**Verslag huishoudelijke elektrische installatie op laagspanning en zeer lage spanning****Algemeen:**

Referentie: 004-20260213-01	Datum controle: 13/02/2026
Keurder: 004

Eigenaar: Cartuyvels	EAN-code: Onbekend
Adres installatie: Attenhovenstraat 80, 3400 - Landen	Nummer teller(s): 20391625
Distributienetbeheerder installatie: Fluvius	
Datum uitvoering installatie:	<input type="checkbox"/> Vóór 01/10/1981 <input checked="" type="checkbox"/> Tussen 01/10/1981 en 01/06/2020 <input type="checkbox"/> Vanaf 01/06/2020
Type:	<input checked="" type="checkbox"/> Woonenheid <input type="checkbox"/> Niet-huishoudelijk <input type="checkbox"/> PV <input type="checkbox"/> Batterij <input type="checkbox"/> Laadpaal

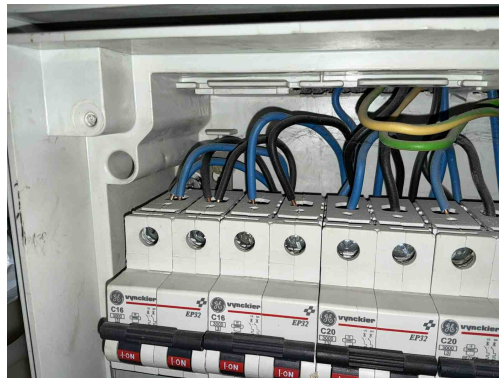
T21 - Het elektrisch materieel is niet geplaatst volgens de voorschriften van de fabrikant/ regels van goed vakmanschap . (Boek 1: 1.4.1.3)

Opmerking: Oa bord 2 en 3 vijzen niet afgedekt

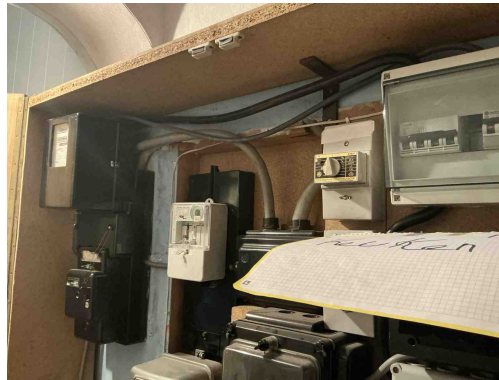
T21 - Het elektrisch materieel is niet geplaatst volgens de voorschriften van de fabrikant/ regels van goed vakmanschap . (Boek 1: 1.4.1.3)

Opmerking: Oa bord 2 en 3 vijzen niet afgedekt

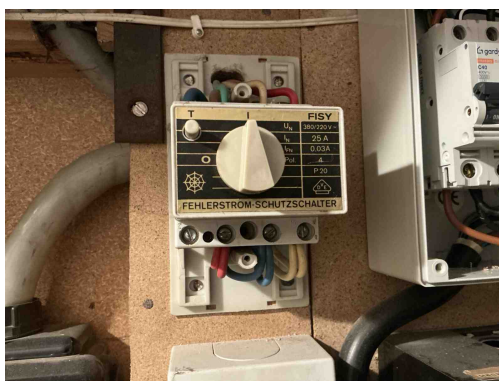
B17 - De voedingsspanning is niet op elk bord vermeld (Boek 1: 3.1.3.3).
Opmerking: Oa bord 1,2, 3,4

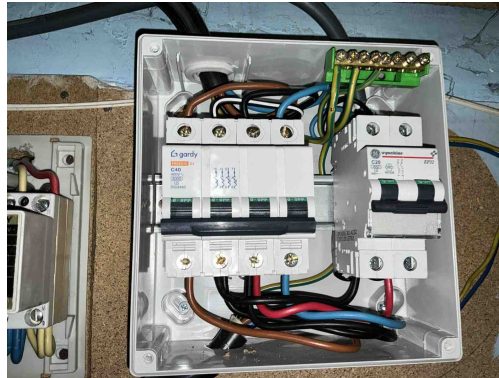
D01 - De differentieelstroominrichting schakelt niet uit na indrukken van de testknop (Boek 1: 5.3.5.3).
Opmerking: Oa diff bord 1

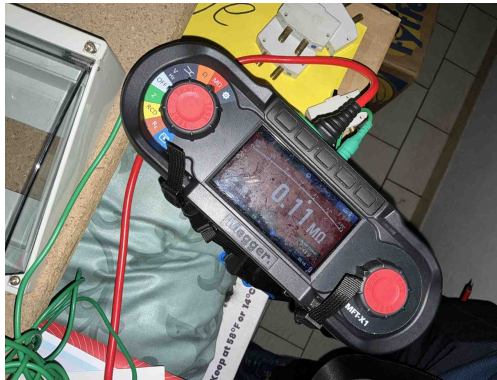
I01 - De waarde van de isolatieweerstand per kring dient tenminste 0,50 Mohm ($1000 \times U_{test}$) te zijn (Boek 1: 6.4.5.1).
Opmerking: Oa bord 2, automaat C40

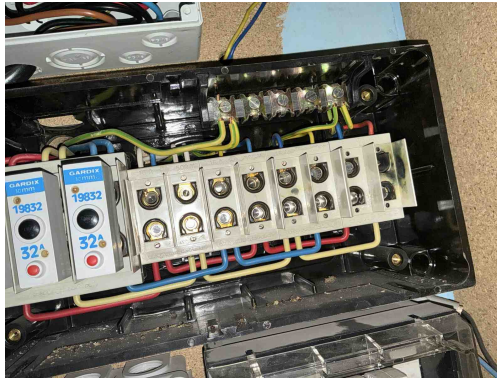
I01 - De waarde van de isolatieweerstand per kring dient tenminste 0,50 Mohm (1000 x Utest) te zijn (Boek 1: 6.4.5.1).
Opmerking: Oa bord 2, automaat C40

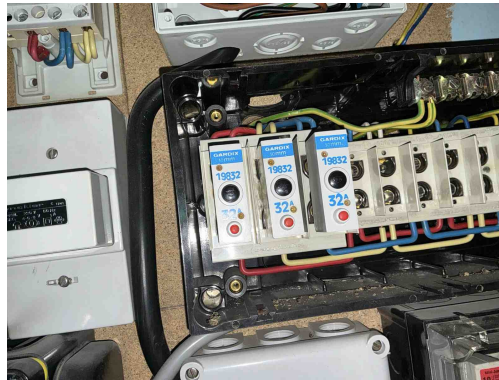
B30 - De houder van de beveiliging in een huishoudelijke ruimte is niet voorzien van aangepaste kalibreerelementen (Boek1: 5.3.5.5).
Opmerking: Oa bord 3

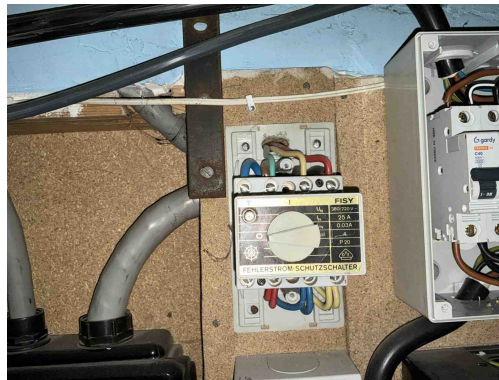
Niet alle verplichte markeringen staan op de zekering
Opmerking: Oa bord 3

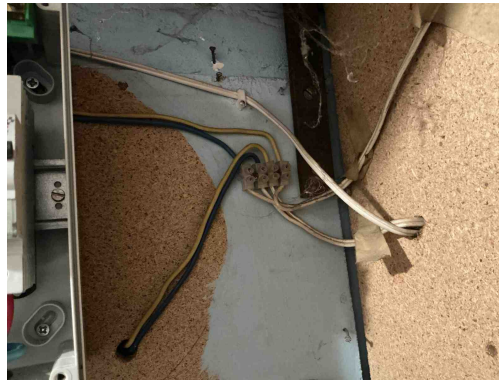
D04 - De hoofddifferentieelstroominrichting is niet verzegelbaar (Boek 1: 4.2.4.3).

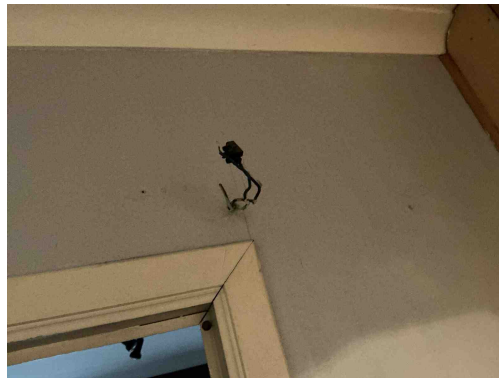
C26 - De verbindingen zijn niet gebeurd in borden, in aftakdozen, aan de klemmen van contactdozen, schakelaars of in de verlichtingstoestellen (Boek 1: 5.2.6.1).

Opmerking: Oa naast het bord, verdieping 1 gang,

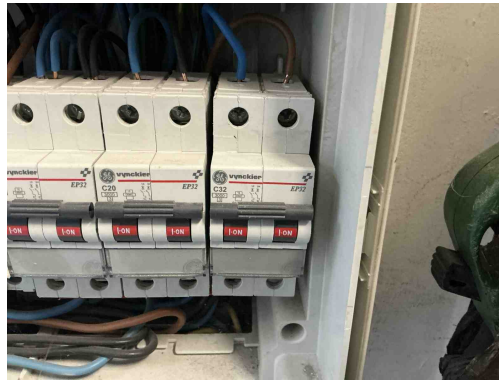
C26 - De verbindingen zijn niet gebeurd in borden, in aftakdozen, aan de klemmen van contactdozen, schakelaars of in de verlichtingstoestellen (Boek 1: 5.2.6.1).

Opmerking: Oa naast het bord, verdieping 1 gang,

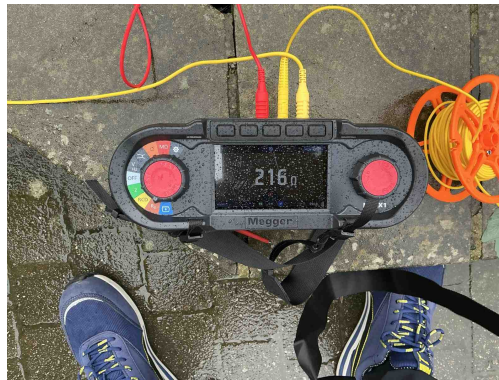
Verkeerde sectie gebruikt, kans op overbelasting
Opmerking: Oa 4 ^2 ipv 6 bij 32A | bord 4

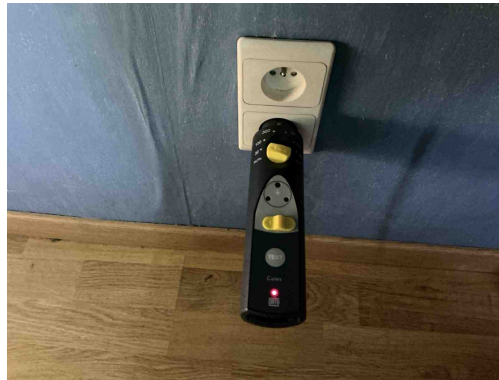
A05 - De waarde van de spreidingsweerstand van de aardverbinding is te hoog (Boek 1: 5.4.2).

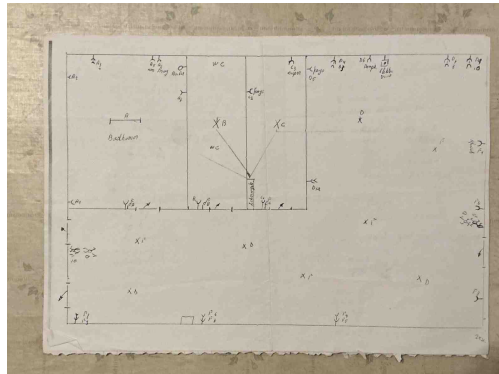
T09 - Bepaalde contactdozen en/of schakelaars zijn beschadigd (Boek 1: 1.4.1.3).
Opmerking: Oa badkamer

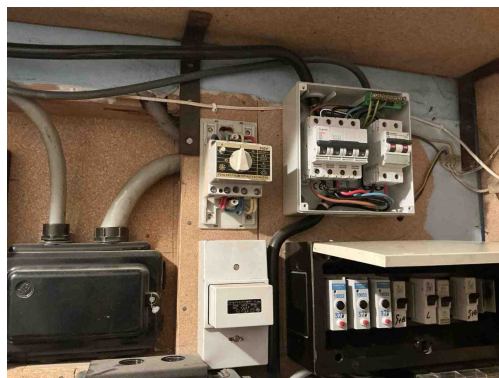
- S07** - De situatieplannen stroken niet met de werkelijkheid (Boek 1: 3.1.2.1).
- S08** - Niet alle verplichte gegevens staan op de situatieplannen (Boek 1: 3.1.2.3).
Opmerking: Oa adres, andere ruimtes,..
